RELAZIONE DI SINTESI

VALUTAZIONE DELLA DOCUMENTAZIONE TECNICA RIGUARDANTE LA PROPOSTA URBANISTICA PROGRAMMA INTEGRATO D'INTERVENTO COMPARTO SAN FRANCESCO

(TAV.n.024PII urb,-
nel riquadro REGIME DEI SUOLI
retino arancio chiaro e nel
riquadro SUPERFICIE VERDE
FILTRANTE verde chiaro).

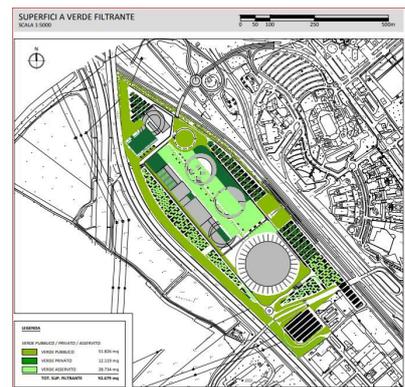
Si ritiene che il "soggetto proponente" abbia solo parzialmente adempiuto (nelle generiche quantità geometriche delle superfici riportate sugli elaborati grafici -TAV.n.024PII urb,) all'individuazione del pregresso standard (verde privato asservito ad uso pubblico) a carico del Quartiere Affari (Torri Lombarde) così come riportato al punto 3.2. dell'atto di Convenzione del 1993.

Il tema che viene contestato (e quindi oggetto dell'Osservazione) verte **sulle qualità delle aree asservite** costituenti il pregresso standard, constatando che la collocazione nella configurazione progettuale fa emergere una stretta dipendenza (anche funzionale) agli edifici progettati prospicienti, (quasi una corte interna a giustificazione degli accessi dei fabbricati).

Quindi, una destinazione d'uso di quest'aree con un utilizzo più coinvolgente e diretto ai nuovi spazi progettati, anziché funzionalmente dipendente al quartiere confinante.

Un ulteriore elemento di riprova **della modifica sostanziale** del cambio di utilizzo di queste superfici, emerge nel constatare che circa il 60% della aree rimangono con una destinazione "a verde" (mq.28734) mentre le rimanenti (quasi il 40% pari a mq 17046) sono trasformati in percorsi funzionali di accesso e collegamento degli edifici, **palesando in maniera inequivocabile, che l'originaria vocazione di legame dello standard pregresso con il Quartiere Affari è del tutto disatteso e modificato.**
